Datum: 7. März 2022

**Brandschutztechnische Stellungnahme nach DIN 18234-3:2018-05
"SitaFireguard® Brandschutzrohr" zum Nachweis der Eignung als
kleine Durchdringung in Dachflächen nach DIN 18234-2:2018-05
vom 28. Dezember 2020 – aktualisierte Fassung vom 7. März 2022**

Auftraggeber: Sita Bauelemente GmbH
Ferdinand-Braun-Straße 1
33378 Rheda-Wiedenbrück

Bild 2 SitaFireguard® Rohrdurchführung Einbausituation in einem Dach DIN 18234-2

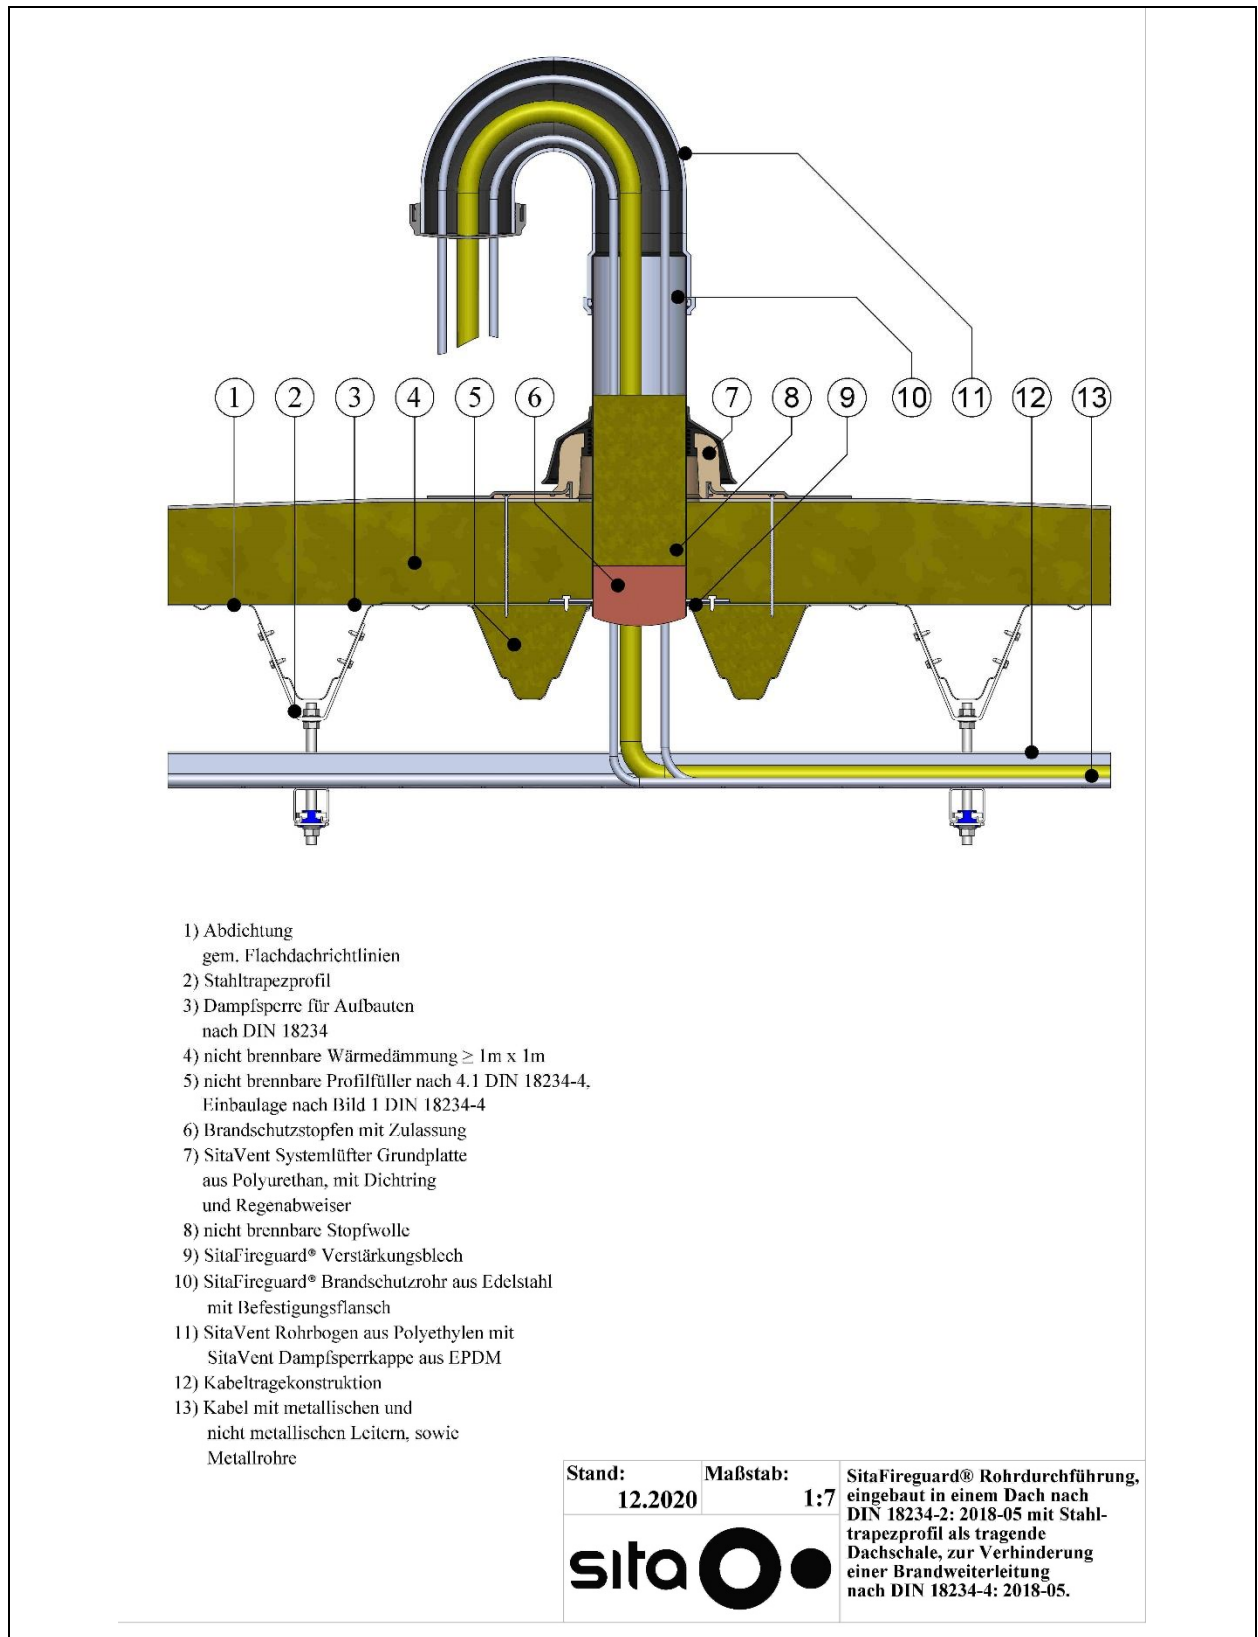
Die im Bild 2 wiedergegebene kleine Durchdringung weicht von den Regelkonstruktionen der DIN 18234-4:2018-05 ab, erfüllt aber das durch die Norm gegebene Schutzziel äquivalent. Dies wird im Folgenden durch Verweis auf die in DIN 18234 aufgestellten Regeln begründet und bedarf keines weiteren Nachweises der Eignung durch Prüfung nach DIN 18234-3:2018-05.

Gegenstand	Bewertung / Kommentar
1) Abdichtung gem. Flachdachrichtlinien	= beim Dach DIN 18234-2 als harte Bedachung
2) Stahltrapezprofil	= entsprechend DIN 18234-2

3) Dampfsperre für Aufbauten nach DIN 18234	= entsprechend DIN 18234-2
4) nicht brennbare Wärmedämmung $\geq 1\text{ m} \times 1\text{ m}$	= gemäß 4.2.1 1. Absatz DIN 18234-4 ausgeführt

5) nicht brennbare Profillfüller nach 4.1 DIN 18234-4, Einbaulage nach Bild 1 DIN 18234-4	= gemäß 4.1 DIN 18234-4 ausgeführt
6) Brandschutzstopfen mit Zulassung	= Kombischottlösung wie z.B. Brandschutzstopfen entsprechend Zulassung DIBt Z-19.53-2382. Der Brandschutzstopfen aus dämmschichtbildendem Baustoff bei fachgerechtem Einbau in Anlehnung an vorgenannte Zulassung verschließt die Öffnung im Rohr nach Pos. 10. Er erfüllt damit sinngemäß die Anforderung an einen Verschluss der Öffnung nach 4.2.1 DIN 18234 bei thermoplastischen Rohren, jedoch ohne dass dort Leitungen wie hier hindurchgeführt werden.

7) SitaVent Systemlüfter Grundplatte aus Polyurethan, mit Dichtring und Regenabweiser	= Ausführung wie von Dachabläufen bekannt, welche die Anforderungen nach DIN 18234 erfüllen, siehe auch Stellungnahme vom

Gegenstand	Bewertung / Kommentar
	10.12.2018 (zitiert in Kapitel 1). Dient hier in der in das Verstärkungsblech Pos. 9 eingeschraubten Befestigungsart zusätzlich zum Flansch Pos. 10 zur Stabilisierung der Lagesicherheit von Pos. 10 im Aufbau

8) nicht brennbare Stopfwohle	= zusätzlicher Schutz im Inneren des Rohrs nach Pos. 10 als Rauchsperrvorrichtung vor dem Aufschäumen des Brandschutzstopfens Pos. 6

9) SitaFireguard® Verstärkungsblech	= gemäß 4.2.1 DIN 18234-4 Bild 1 Legende Pos 2
10) SitaFireguard® Brandschutzrohr aus Edelstahl mit Befestigungsflansch	= am unteren Ende zur Sicherung des Rohrs auf dem Verstärkungsblech mit Flansch versehen, siehe auch Detail in Bild

11) SitaVent Rohrbogen aus Polyethylen mit SitaVent Dampfsperkkappe aus EPDM	= ohne brandschutztechnische Funktion, jedoch allgemein mindestens normalentflammbar (B2 DIN 4102-1 oder Klasse E DIN EN 13501-1)

12) Kabeltragekonstruktion	= marktübliche Ausführung ohne weitere Angaben; vorausgesetzt ist bündige Befestigung der Halterungen / Haltebügel im Trapezprofil

13) Kabel mit metallischen und nicht metallischen Leitern	= entsprechend zulässigen Durchführungen lt. Zulassung (zitiert in Kommentar zu Pos 6)

Bild 3 SitaFireguard® Rohrdurchführung in einem Dach nach DIN 18234-2 bei Verwendung eines Dämmkörpers und direktem Anschluss der Flächenwärmedämmung aus PU-Hartschaum

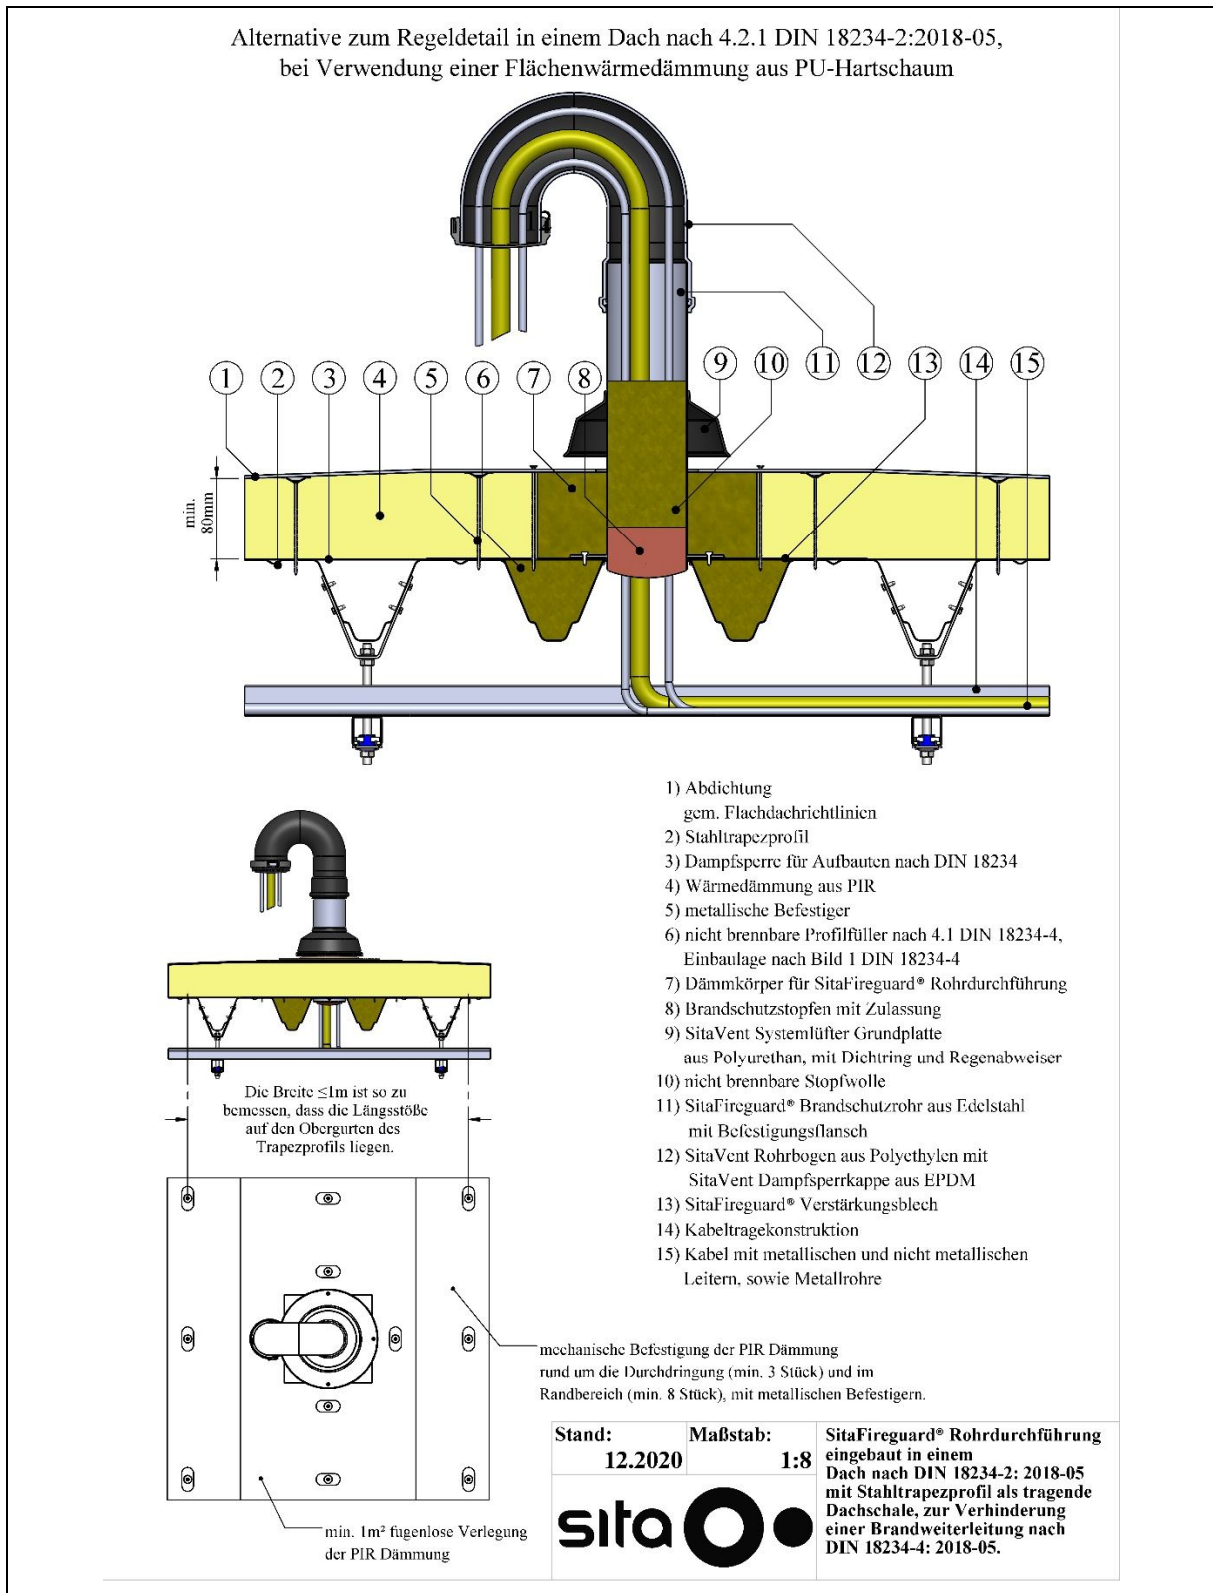
Die im Bild 3 wiedergegebene kleine Durchdringung weicht von den Regelkonstruktionen der DIN 18234-4:2018-05 ab, erfüllt aber das durch die Norm gegebene Schutzziel äquivalent. Dies wird im Folgenden durch Verweis auf die in DIN 18234 aufgestellten Regeln begründet und bedarf keines weiteren Nachweises der Eignung durch Prüfung nach DIN 18234-3:2018-05. Bezüglich der hier vorgestellten Variante mit Dämmkörper greift die Argumentation aus der Stellungnahme vom 10. Dezember 2018 (zitiert in Kapitel 1), neben den Feststellungen zu Abschnitt 3.1 (oben), und wird im Weiteren der Vollständigkeit halber wiederholt.

Gegenstand	Bewertung / Kommentar
1) Abdichtung gem. Flachdachrichtlinien	= beim Dach DIN 18234-2 als harte Bedachung
2) Stahltrapezprofil	= entsprechend DIN 18234-2

3) Dampfsperre für Aufbauten nach DIN 18234	= entsprechend DIN 18234-2
4) Wärmedämmung aus PIR	= Polyurethan-Hartschaumplatten DIN EN 13165 für ausgewählte Dachaufbauten nach z.B. 4.2.1 DIN 18234-2

5) metallische Befestiger	= Befestiger mit Metalltellern, in Art und Anordnung im Dachaufbau wie für Polyurethan-Hartschaumplatten nach Pos 4 in 4.2.1 DIN 18234-2 gefordert

6) nicht brennbare Profillfüller nach 4.1 DIN 18234-4, Einbaulage nach Bild 1 DIN 18234-4	= gemäß 4.1 DIN 18234-4 ausgeführt
7) Dämmkörper für SitaFireguard® Rohrdurchführung	= Dämmkörper aus Steinwolle WLG 040 gemäß Bild 4. Die Übereinstimmung mit den Schutzzielen der DIN 18234-3:2018-05 wird weiter unten näher erläutert.

8) Brandschutzstopfen mit Zulassung	= Kombischottlösung wie z.B. Brandschutzstopfen entsprechend Zulassung DIBt Z-19.53-2382.

Gegenstand	Bewertung / Kommentar
	Der Brandschutzstopfen aus dämmschichtbildendem Baustoff bei fachgerechtem Einbau in Anlehnung an vorgenannte Zulassung verschließt die Öffnung im Rohr nach Pos. 10. Er erfüllt damit sinngemäß die Anforderung an einen Verschluss der Öffnung nach 4.2.1 DIN 18234 bei thermoplastischen Rohren, jedoch ohne dass dort Leitungen wie hier hindurchgeführt werden.

9) SitaVent Systemlüfter Grundplatte aus Polyurethan, mit Dichtring und Regenabweiser	= Ausführung wie von Dachabläufen bekannt, welche die Anforderungen nach DIN 18234 erfüllen, siehe auch Stellungnahme vom 10.12.2018 (zitiert in Kapitel 1). Dient hier in der in das Verstärkungsblech Pos. 9 eingeschraubten Befestigungsart zusätzlich zum Flansch Pos. 10 zur Stabilisierung der Lagesicherheit von Pos. 10 im Aufbau

10) nicht brennbare Stopfwolle	= zusätzlicher Schutz im Inneren des Rohrs nach Pos. 11 als Rauchsperrvor dem Aufschäumen des Brandschutzstopfens Pos. 8

11) SitaFireguard® Brandschutzrohr aus Edelstahl mit Befestigungsflansch	= am unteren Ende zur Sicherung des Rohrs auf dem Verstärkungsblech mit Flansch versehen, siehe auch Detail in Bild 5

12) SitaVent Rohrbogen aus Polyethylen mit SitaVent Dampfsperkkappe aus EPDM	= ohne brandschutztechnische Funktion, jedoch allgemein mindestens normalentflammbar (B2 DIN 4102-1 oder Klasse E DIN EN 13501-1)

13) SitaFireguard® Verstärkungsblech	= gemäß 4.2.1 DIN 18234-4 Bild 1 Legende Pos 2
14) Kabeltragekonstruktion	= marktübliche Ausführung ohne weitere Angaben; vorausgesetzt ist bündige Befestigung der Halterungen / Haltebügel im Trapezprofil

15) Kabel mit metallischen und nicht metallischen Leitern	= entsprechend zulässigen Durchführungen lt. Zulassung (zitiert in Kommentar zu Pos 8

Die Übereinstimmung mit den Schutzzielen der DIN 18234-3:2018-05 trotz der Abweichung hinsichtlich des Wärmedämmstoffs im Nahbereich der Durchdringung wird für die in diesem Abschnitt dargestellte Einbauart näher erläutert.

Dieser Dämmkörper in Verbindung mit der nachstehend beschriebenen und begründeten zusätzlichen mechanischen Befestigung mit metallischen Befestigern (Metallteller und Dachbauschraube) entsprechend Angabe in den Detailwiedergaben zu Schnitt und Aufsicht (vor Verlegung der Dachabdichtung) in Bild 3 behindert zusammen mit den Profilfüllern die Brandweiterleitung im Sinne der DIN 18234, wie weiter erläutert wird.

Die Eignung dieses Aufbaus ergibt sich aus einer Parallelbetrachtung zu zulässigen Ausführungen bei mittleren Durchdringungen nach DIN 18234-4. Bei mittleren Durchdringungen (zum Beispiel Lichtkuppeln) darf nämlich unter bestimmten Voraussetzungen unter Wegfall der sonst erforderlichen Wärmedämmung aus Steinwolle in einem mindestens 0,5 m breiten Streifen rings um die Laibung PU-Hartschaum bis an diese verlegt werden. Dies gilt unter der Voraussetzung, dass zwischen der tragenden Dachschale und dem Aufsetzkranz ein Stahlprofilrahmen (Mindestdicke 2 mm) eingefügt wird und zusätzliche Befestiger aus Metall in einem Abstand von etwa 0,4 m der von der Laibung der Durchdringung ausgeführt werden.

In dem hier vorliegenden Fall wird eine ebenso engmaschige mechanische Befestigung mit metallischen Befestigern hergestellt; die Durchdringung ist aber in Dämmstoffdicke durch den SitaFireguard® Dämmkörper aus Steinwolle noch zusätzlich geschützt. Dieser umfasst in Dämmstoffebene die Durchdringung in einer Breite von mindestens 7 cm umlaufend, wodurch eine Brandweiterleitung in den außerhalb anschließenden liegenden PU-Hartschaum behindert wird.

Bei der Verwendung des Dämmkörpers nach Pos. 7) – s.a. Bild 4 - im Zusammenhang mit der Ausführung nach Bild 3 und PU-Hartschaum als Flächenwärmedämmung ist besonders darauf zu achten, dass die Flächenwärmedämmung bündig an den Dämmkörper angeschlossen wird. Bei Verwendung einlagiger Wärmedämmplatten aus PU-Hartschaum mit Stufenfalz ist somit diese Stufe durch einen senkrechten Geradschnitt zu entfernen und die Platte ist dicht an den Dämmkörper zu stoßen.

Bild 4 Dämmkörper.

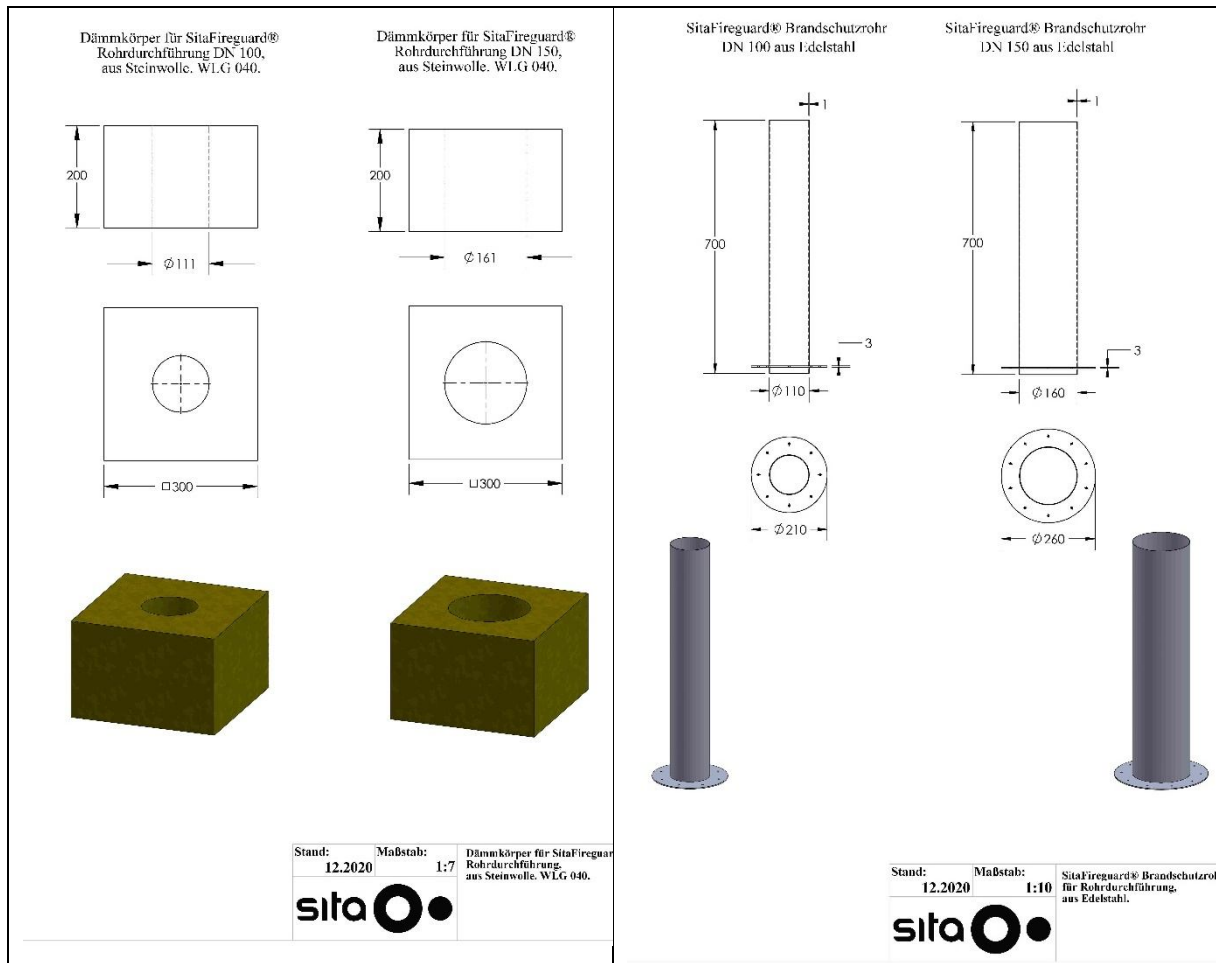
Bei dem in der Legende zu Bild 3 und in der Tabelle unter Pos 7) genannten SitaFireguard® Dämmkörper handelt es sich um das im Bild 4 wiedergegebene Element aus Steinwolle (Mineralwolle nach DIN EN 13162, nicht brennbar A1 DIN EN 13501-1, DAA-dm nach DIN 4108-10, Druckfestigkeit ≥ 70 kPa), zum Beispiel Knauf Insulation Dachdämmplatte DDP oder äquivalent, mit den im Bild angegebenen Hauptabmessungen für die Anwendung als DN 100 bzw. DN 150 Rohrdurchführung: Länge * Breite = 30 cm * 30 cm, Dicke 200 mm, Innendurchmesser entsprechend dem Außendurchmesser des Edelstahlrohrs unter Pos 11 genannt, bis 161 mm Durchmesser. Die tatsächlich erforderliche Dicke des Dämmkörpers ergibt sich aus den Anforderungen an die Wärmedämmeigenschaften des Daches und ist aus brandschutztechnischen Gründen bei einer Flächenwärmedämmung aus Polyurethan-Hartschaum für den als Beispiel herangezogenen Dachaufbau nach 4.2.1 DIN 18234-2 auf eine Mindestdicke von 80 mm begrenzt.

Der Dämmkörper Pos. 7) bietet unter Berücksichtigung des hier geführten Nachweises der Eignung ohne Brandprüfung durch ergänzende gutachterliche Stellungnahme nach 5.2 DIN 18234-3:2018-05 zusätzlichen Schutz, der u.U. bei Nachweis der Eignung mit Brandprüfung nicht erforderlich wäre.
